改善箇所説明図

テールゲートフロア

テールゲートフロア キャスター止ッパー

不具合発生箇所

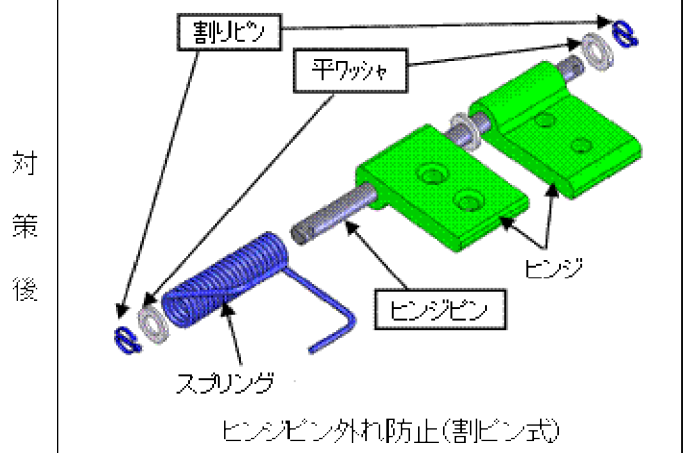
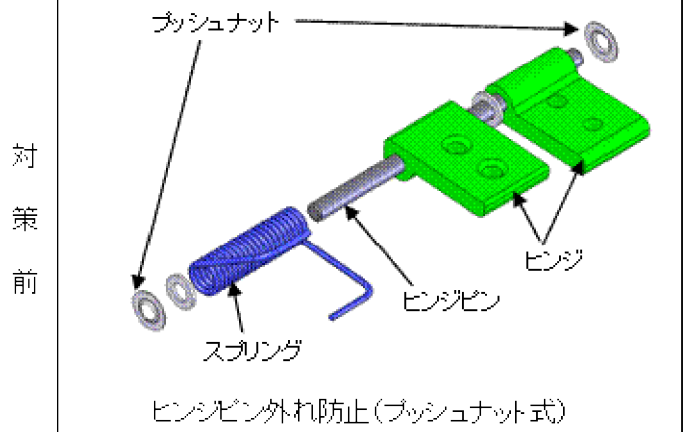
〔テールゲートフロアのキャスター止ッパー開閉装置において、開閉を繰り返すと、プッシュナットが外れることがある。更にそのまま開閉を繰り返すとスプリングが外れ、最悪の場合、キャスター止ッパーが機能せず、格納されたままの状態になるおそれがある。〕

全車両、ヒンジピン外れ防止を対策品に交換する。

注) 内は交換する部品を示す。
